**FW: "გავიგუდეთ" - კომენტარები, შპს "ფერო ელოის ფროდაქშენი" - გზმ ანგარიში**  
1 message

სამოქალაქო მოძრაობის „გავიგუდეთ“ კომენტარები შპს „ფერო ელოის ფროდაქშენის“ მეტალურგიული (ფეროშენადნობთა) ქარხნის ექსპლუატაციის პირობების შეცვლისა და აგლომერაციის საწარმოს მოწყობა - ექსპლუატაციის პროექტის გარემოზე ზემოქმედების შეფასების ანგარიშზე

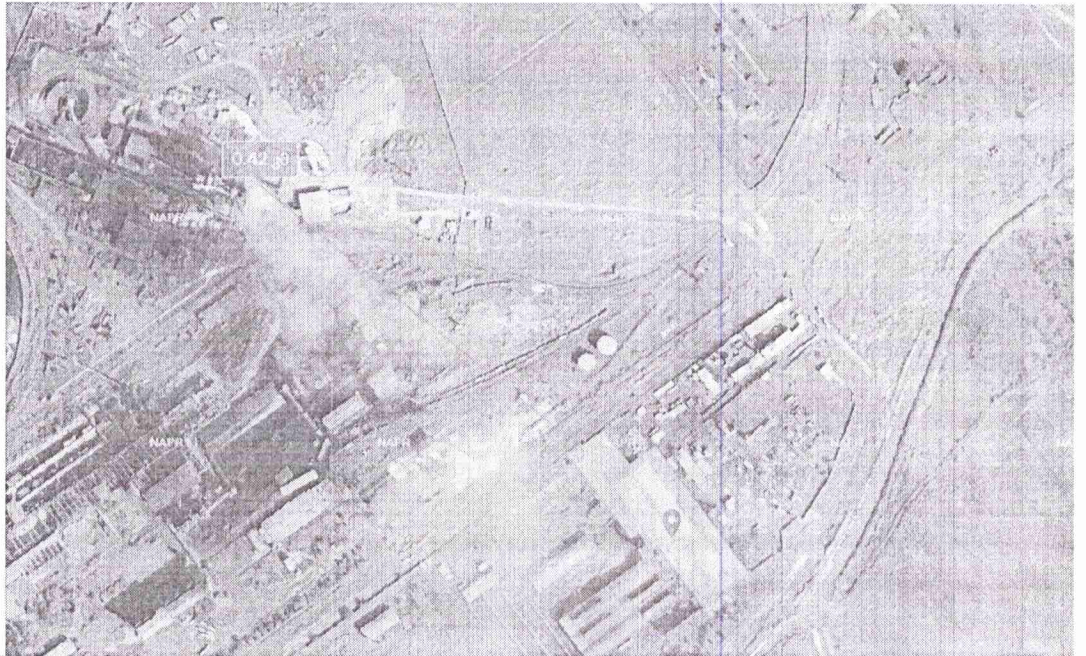
11. გზშ-ის ანგარიშში სათანადო ყურადღება არ ეთმობა უშუალოდ საპროექტო ტერიტორიაზე გაბატონებული ქარების მიმართულებას. როგორც ზემოთ წარმოდგენილი ორთოფოტოდან ჩანს, შპს „ჰაიდელბერგცემენტ ჯორჯიას“ საწარმოში წარმოქმნილი მტვერი პირდაპირ მოემართება შპს „ფერო ელოს ფროდაქშენის“ საწარმოსკენ და ვრცელდება სამხრეთით არსებული დასახლებული ზონისკენ. საგულისხმოა, რომ იმავე საწარმოო ზონაში აგრეთვე განთავსებულია შპს „რუსელოისის“ და სს „რუსთავის მეტალურგიული კომბინატის“ საწარმოები, რომელიც მიუხედავად იმისა, რომ ხვდება საწარმოს 500 მეტრიანი ზონის გარეთ, ქარის მიმართულების გათვალისწინებით შესაძლოა განხილული იყოს როგორც დამატებით კუმულაციური ეფექტი;
